Expediente: **Estudio de Detalle – PL22/17**
Solicitante: **D. Francisco Gómez Reyes**
Representante: **D. Fernando de Prado Simón**
Situación: **C/ Beatas 5-7, C/ Álamos 10**
Ref. Catastral: **3253205UF7635S0001FO**
3253211UF7635S0001KO
Junta Mpal. Distrito nº: **1 – Centro.**
Asunto: **Informe Técnico subsanación previa a la Aprobación Inicial.**

Se contesta a los requerimientos / incidencias notificadas y se presenta la siguiente documentación modificada con el ánimo de resolver las incidencias notificadas. Se resumen en este documento previo, las decisiones y modificaciones adoptadas para dicha resolución de requerimientos / incidencias:

2.1.- PLANTA CUARTA:

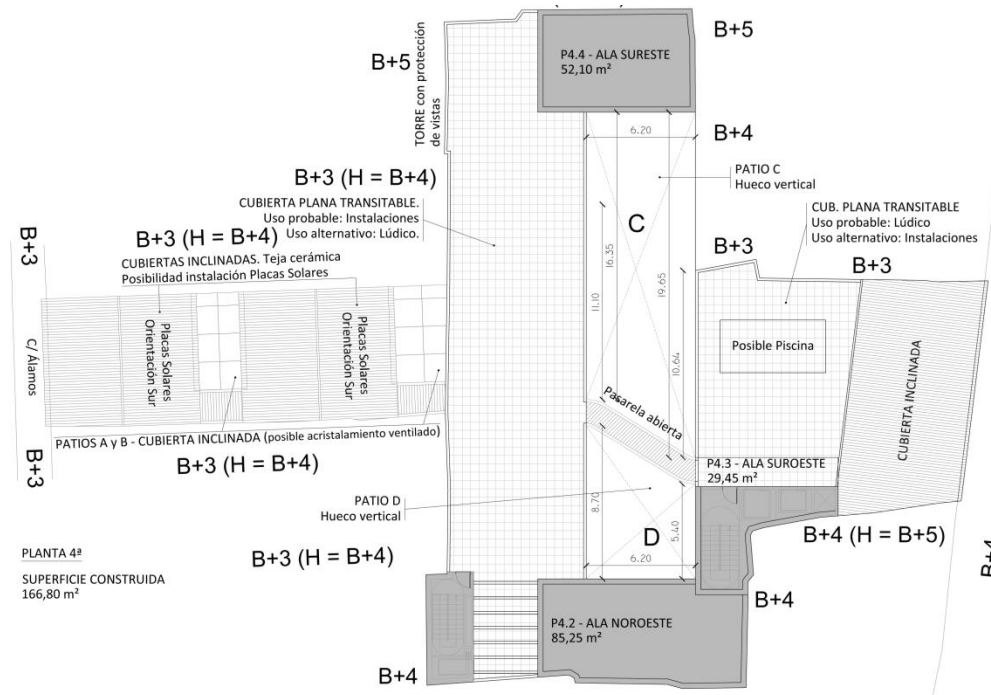
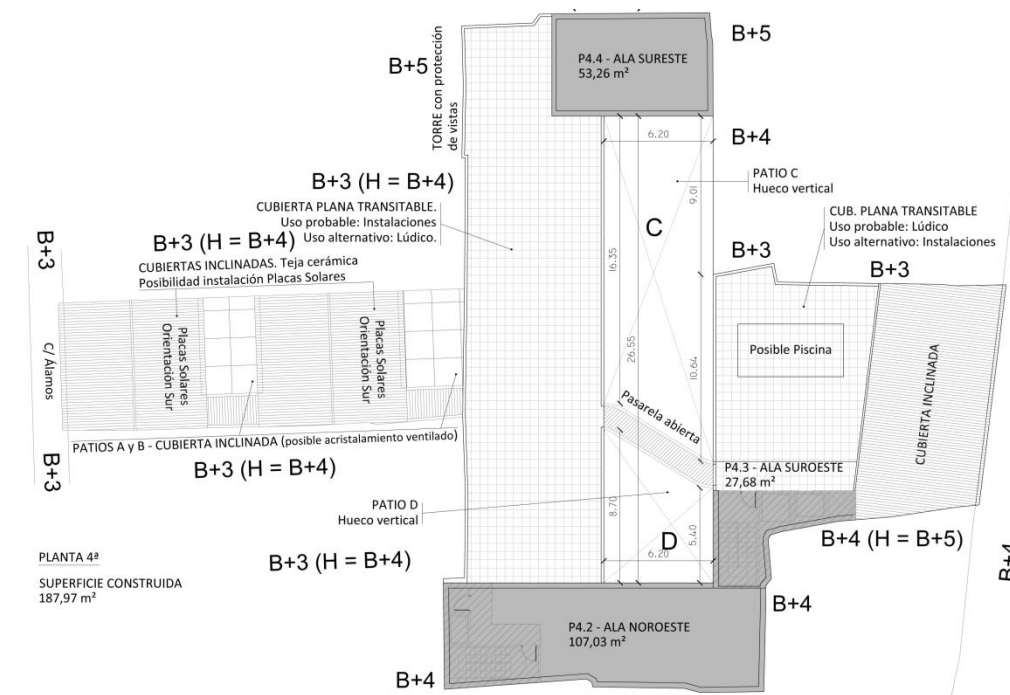
Se modifican el Ala NorOeste cerrando la zona con marquesina de la propuesta anterior y el volumen del Ala SurEste aumenta mínimamente (apenas 20 cm. en su dimensión horizontal respecto del dibujo).

Se ajusta prácticamente en su totalidad a la anterior para no sobrepasar las alturas de los edificios colindantes. La volumetría no fue objeto de requerimiento en la última notificación. Únicamente se ha unido el volumen situado en el Ala NorOeste que presentaba una pérgola, convirtiendo ese espacio en cerrado. La volumetría del Ala SurEste apenas se ha visto modificada.

Plano identificativo de la correspondencia entre la localización de los restos arqueológicos situados en planta sótano y su proyección/correspondencia respecto de la planta baja.

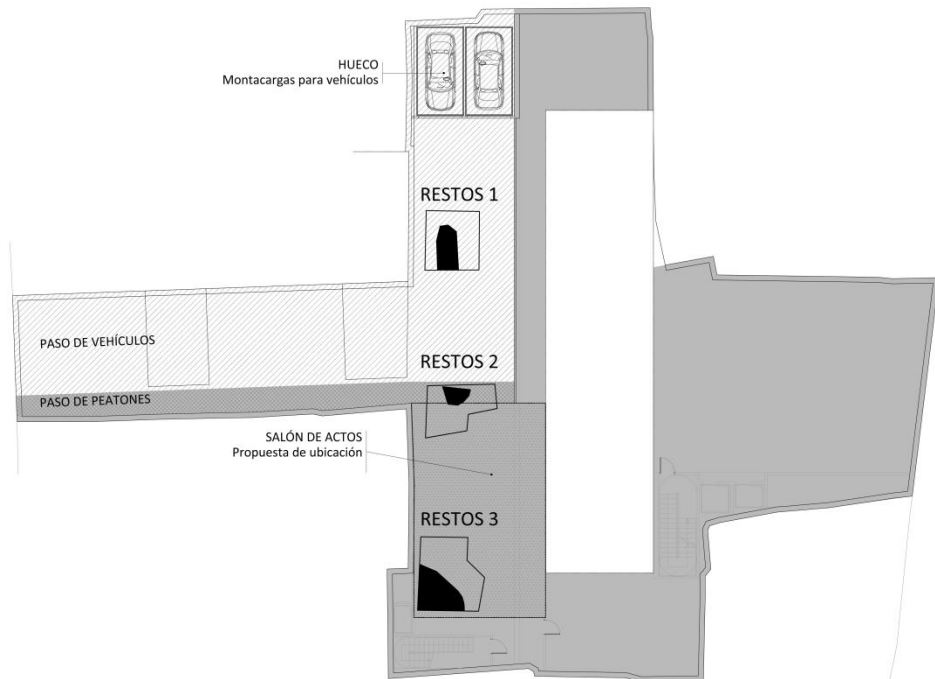
se localizan unos restos arqueológicos que hay que proteger y que condicionan el aprovechamiento y circulación en plantas de sótano. Es por esta razón que se está valorando como actuar en estas plantas en lo relativo a protección y acceso y que será objeto de detalle en el correspondiente proyecto.

Se estará a lo dispuesto por la **Consejería de Cultura de la Junta de Andalucía** en cumplimiento del artículo 12.4.2.9-3 del P.G.O.U. vigente que sustituye al artículo 8º-G del PEPR Centro, y en relación con la Afección Arqueológica que afecta al ámbito del Estudio de Detalle. Se justifica el tratamiento de los restos arqueológicos a nivel de Estudio de Detalle, pues se entiende que, aunque se pueden plantear una serie de actuaciones para su conservación y exposición, también se es consciente de que estas actuaciones dependerán de los restos que definitivamente se localicen en el solar, si bien según el promotor, los estudios previos realizados tienen correctamente identificadas las zonas y cotas donde se encuentran los restos arqueológicos.

En cualquier caso, nos remitimos a los apuntes y decisiones previstas a este respecto reflejadas en los planos de Plantas de Sótano y Planta Baja, así como lo incluido en las respuestas a los requerimientos a este respecto incluidas también en este apartado.
